项目负责人	方仕友 周玉凯		会签专业/人员	专业名称: 建筑	项目号: GD-21-03
专业负责人	周玉凯			建(构)筑物编号或名称: 5#商业	项目名称: 世纪嘉园
审核	周玉凯			 北京世纪中天国际建筑设计有限公司	更改编号: (建)住宅改2024-2
校对	方仕友				更改日期: 2024年 09月29日
修改人	黄 杰				共2页 第1页

设计更改通知单

项目负责人	方仕友 周玉凯		会签专业/人员	专业名称: 建筑	项目号: GD-21-03
专业负责人	周玉凯			建(构)筑物编号或名称: 1#住宅	项目名称: 世纪嘉园
审核	周玉凯			 北京世纪中天国际建筑设计有限公司	更改编号: (建)住宅改2024-1
校对	方仕友				更改日期: 2024年 09月27日
修改人	黄 杰				共17页 第1页

1#一层局部平面图
(修改前)

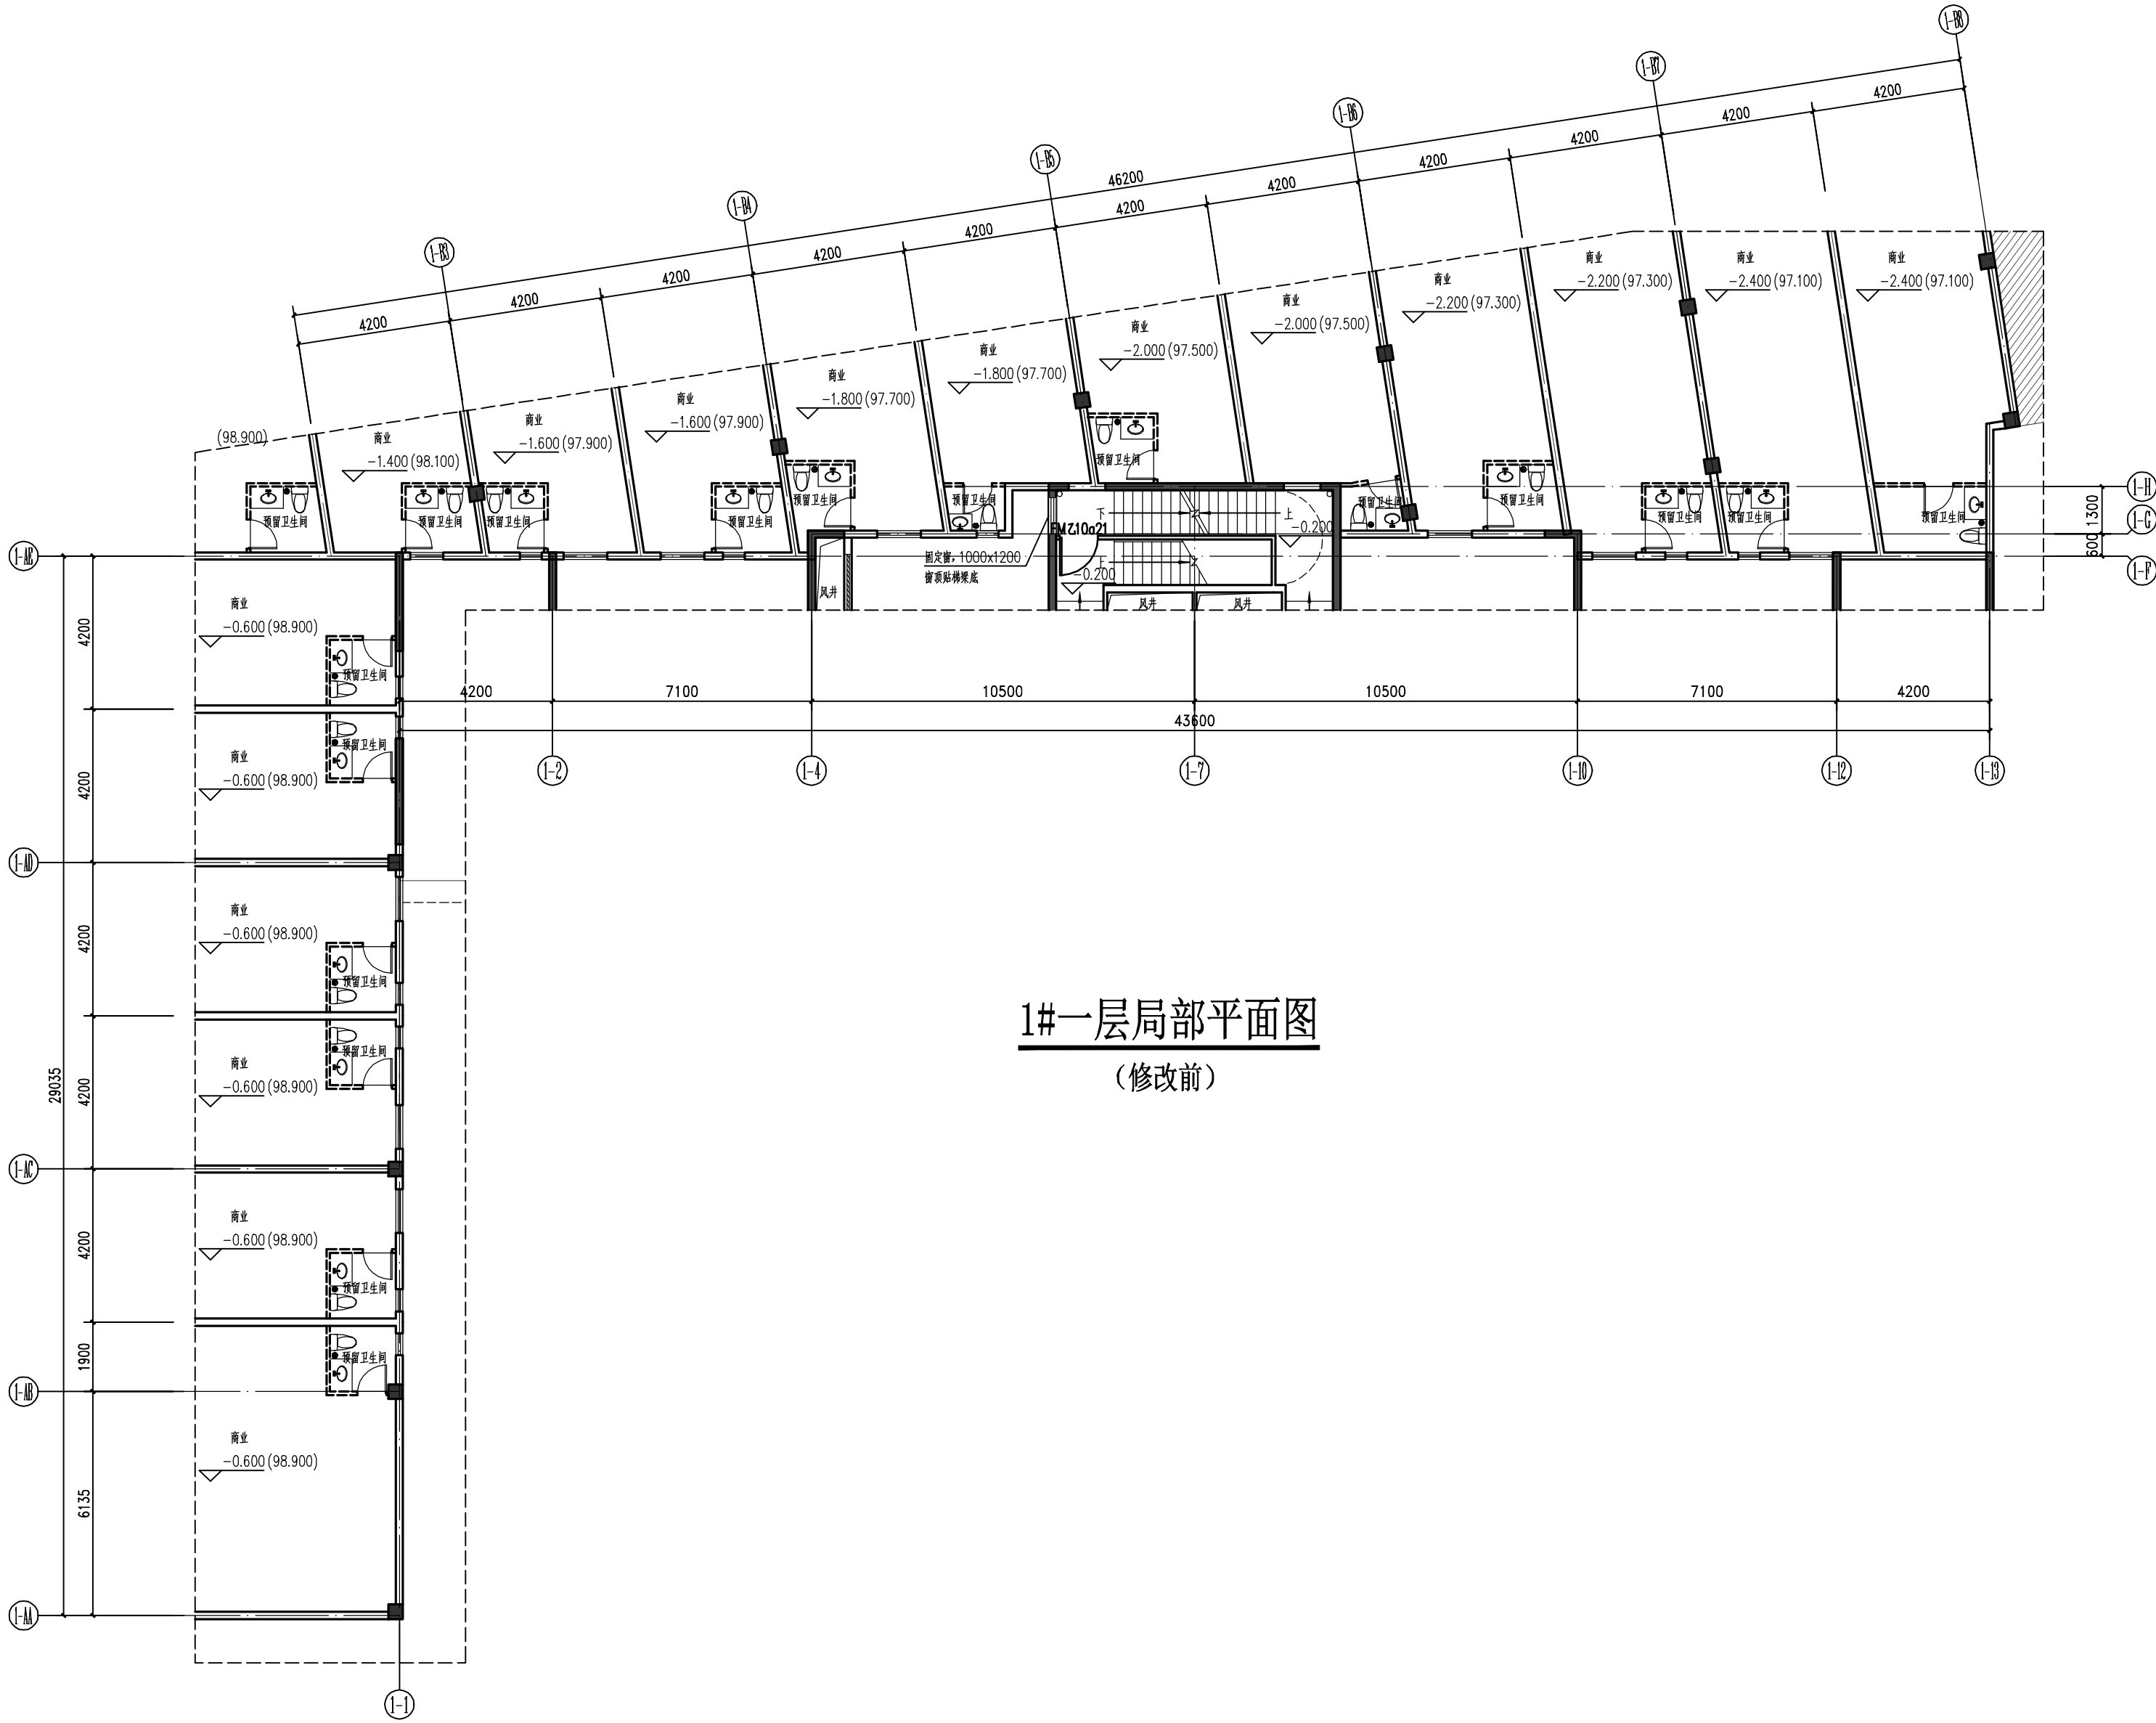
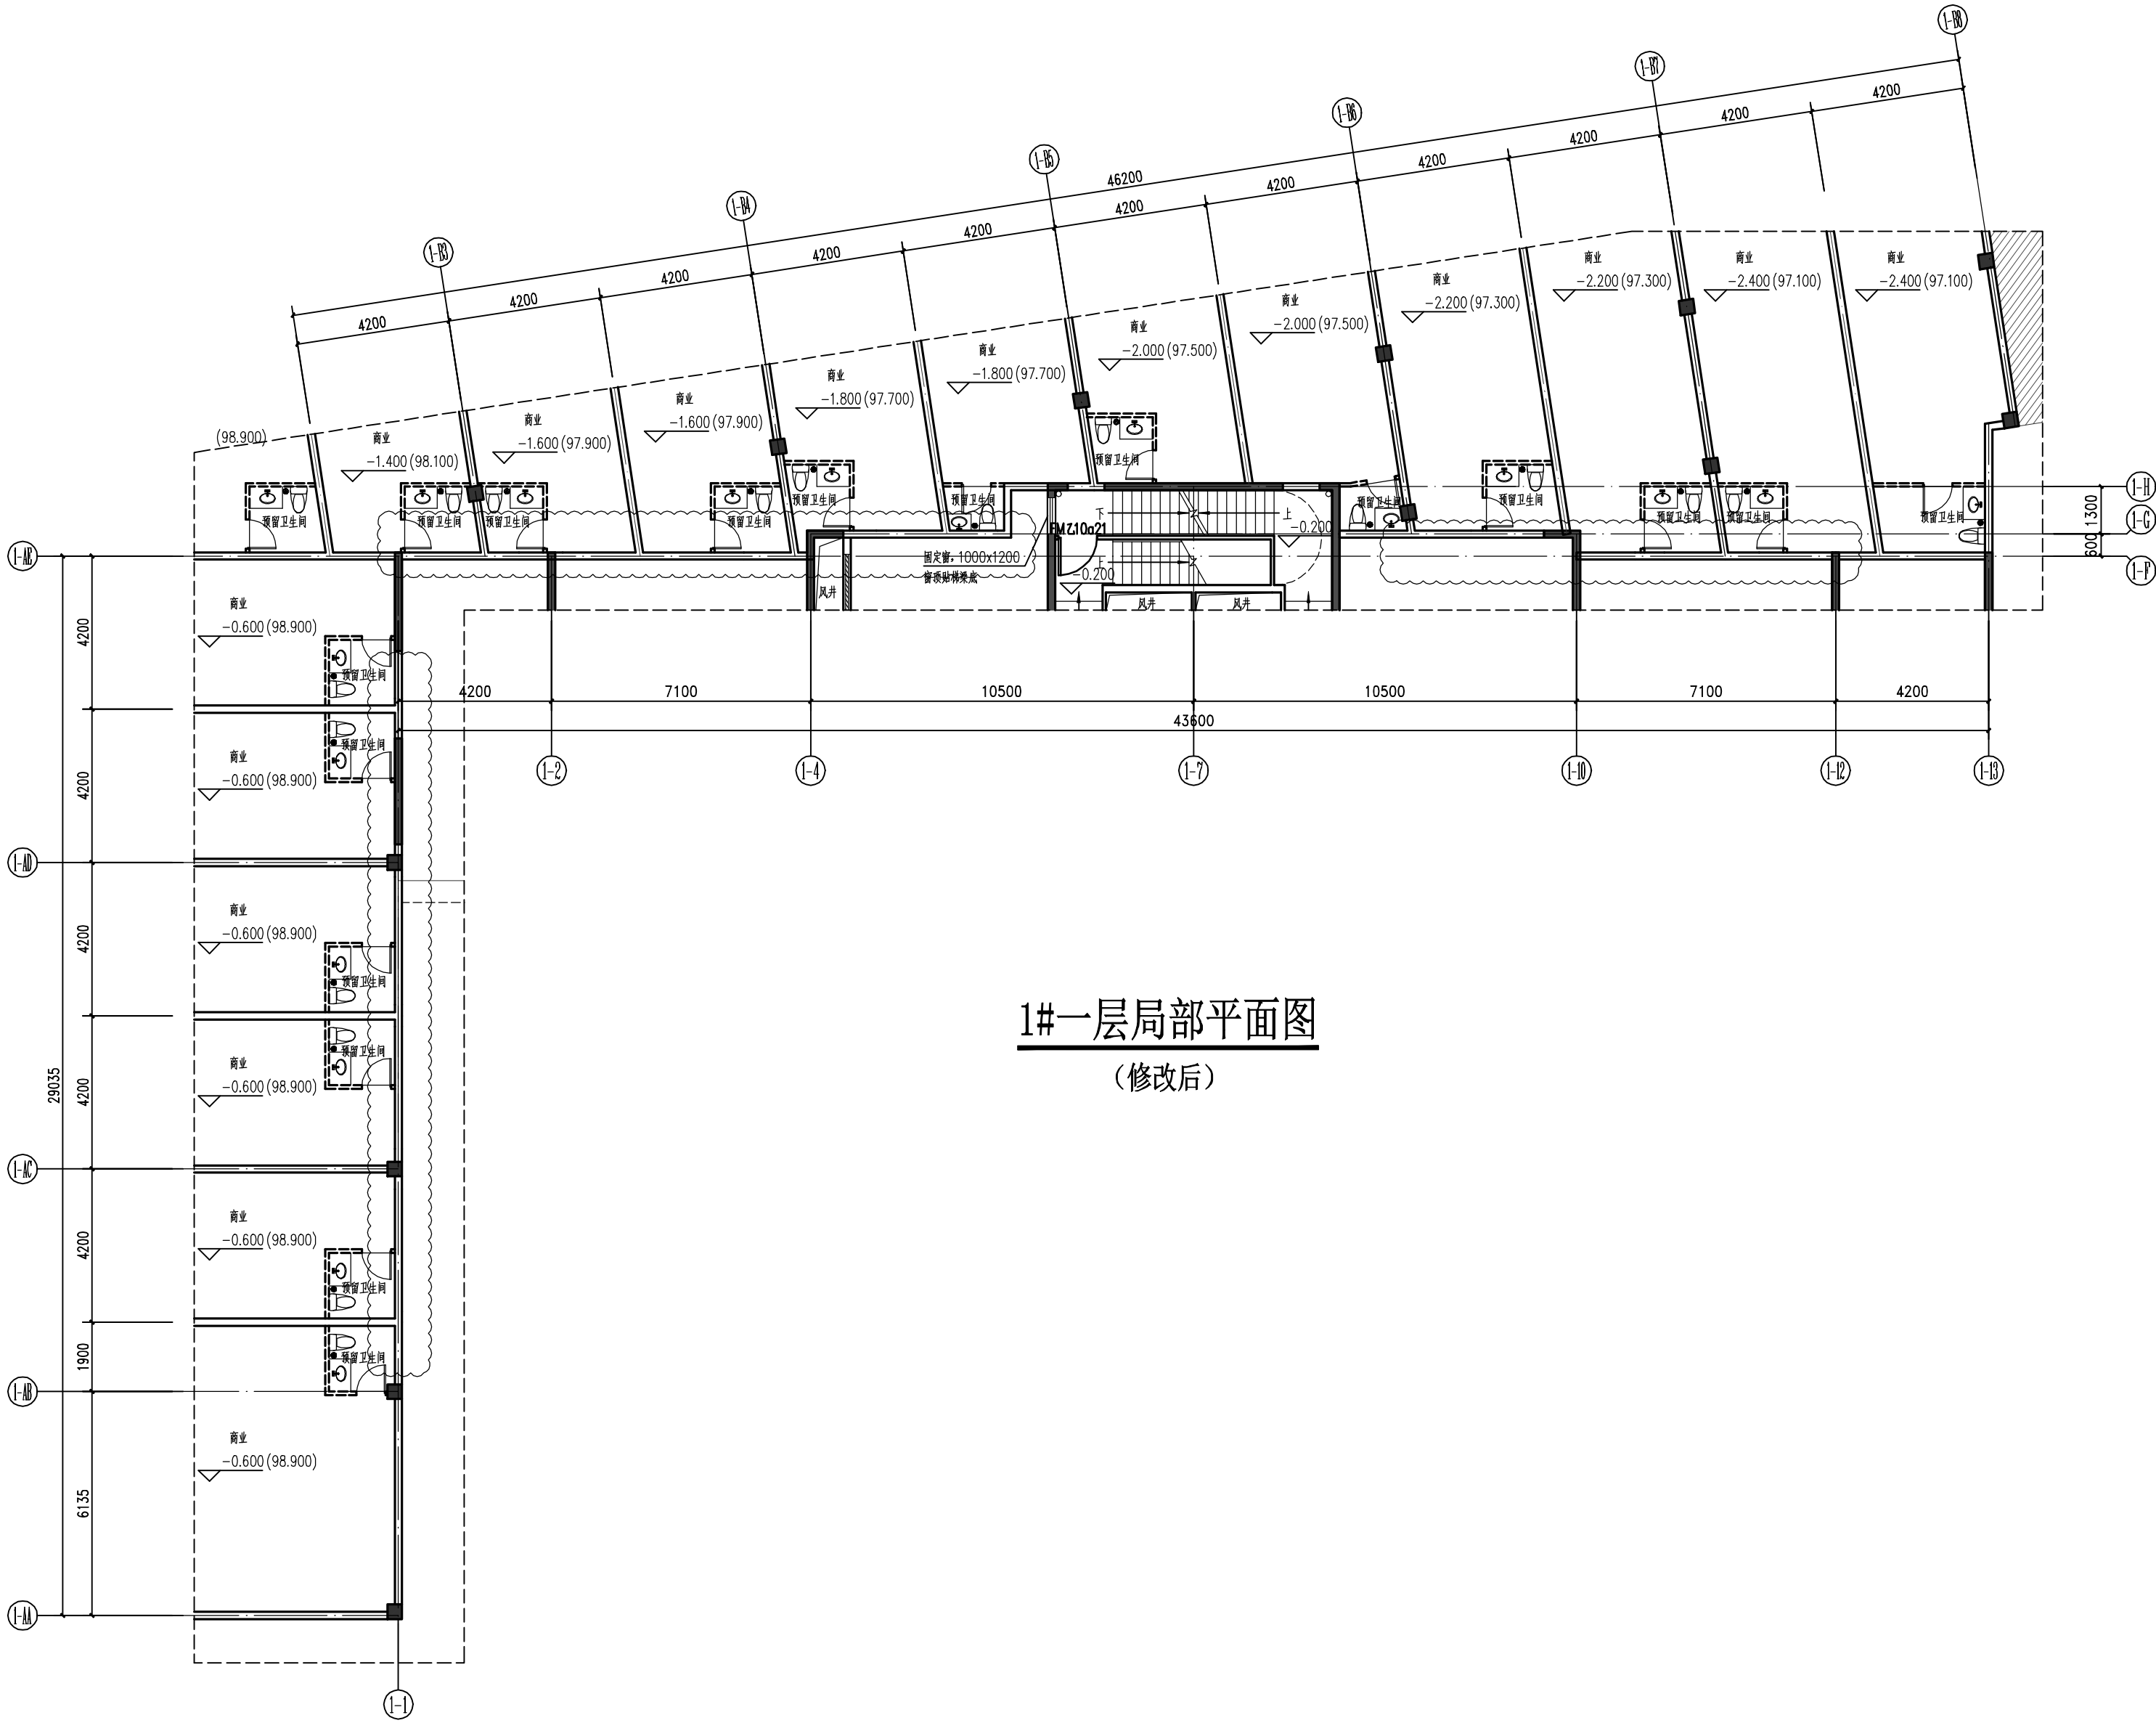
修改原因	根据施工图审图建议，考虑消防安全	需要相应修改的专业
------	------------------	-----------

一、1#楼首层店面与架空层之间（1-AE）轴、（1-1）轴处商铺背面外窗取消，具体修改详下图云线所示：

1#标准层局部平面图
(修改前)

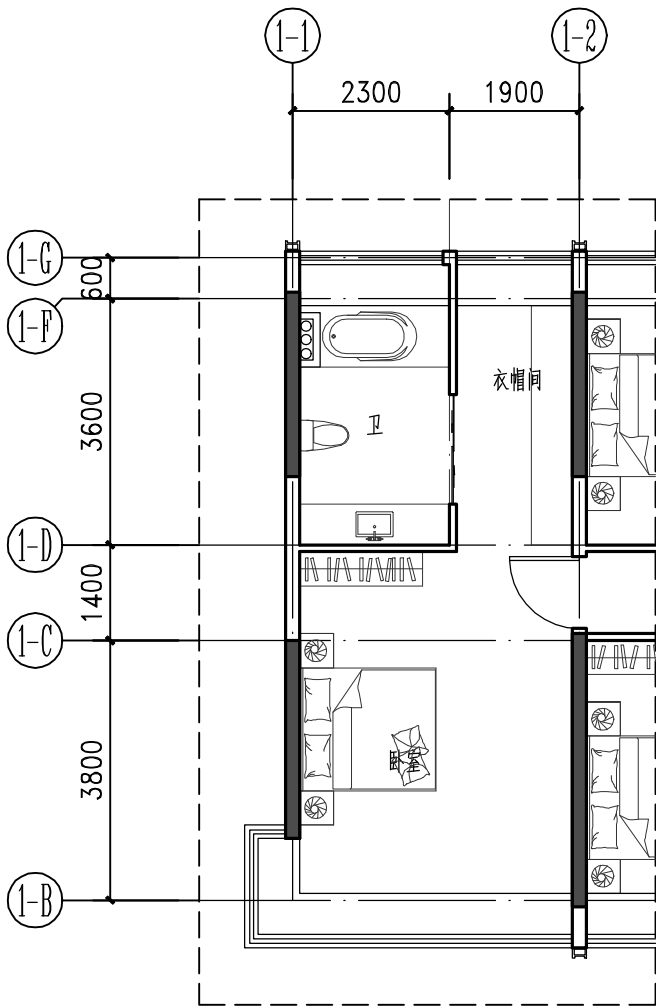
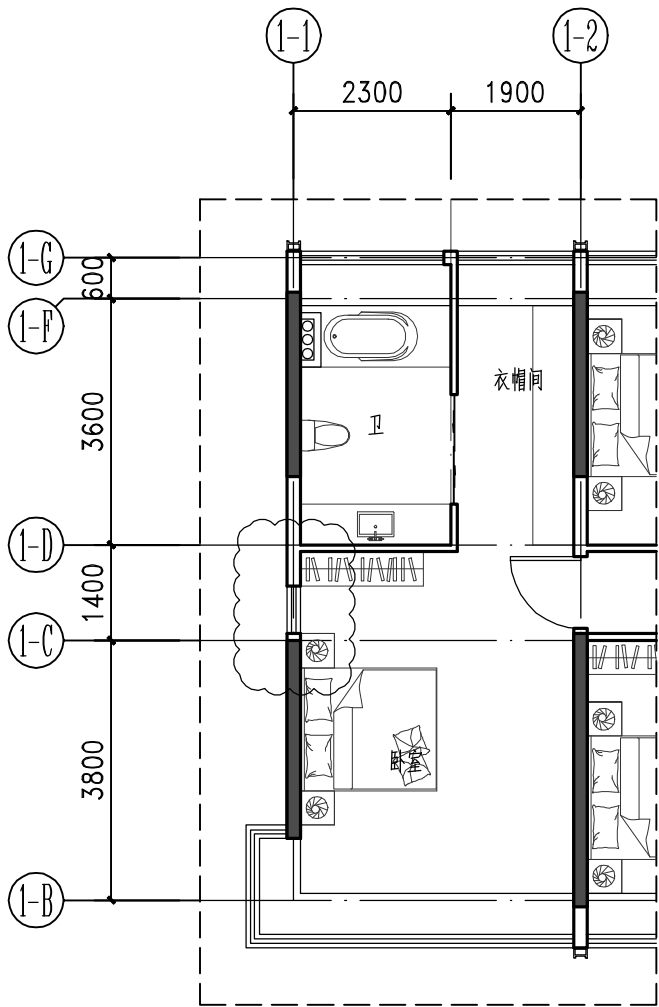
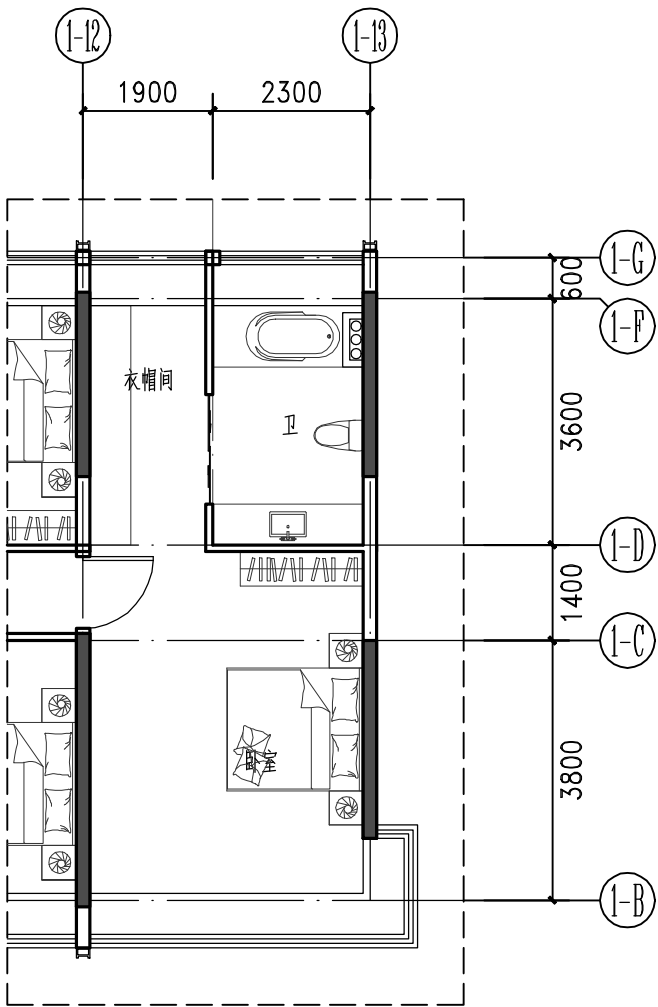
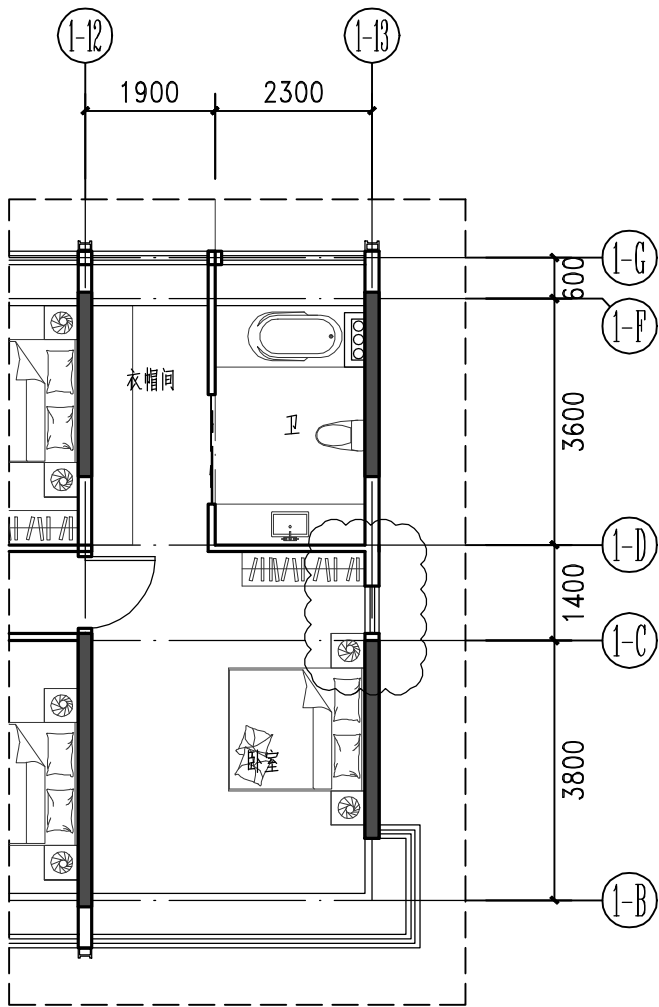
修改原因	便于房间使用，提高户型品质，增加房间的通风和采光	需要相应修改的专业	
------	--------------------------	-----------	--

二、1#楼标准层1-C轴~1-D轴交1-1轴、1-C轴~1-D轴交1-13轴处增加外窗；2#楼标准层2-C轴~2-D轴交2-1轴、2-C轴~2-D轴交2-13轴处增加外窗,书房与衣帽间拐角隔墙修改；

3#楼标准层3-H轴~3-J轴交3-1轴、3B-B轴~3B-C轴交3B-1轴处增加外窗；4#楼标准层4-H轴~4-J轴交4-1轴、4B-B轴~4B-C轴交4B-1轴处增加外窗，具体修改详下图云线所示：
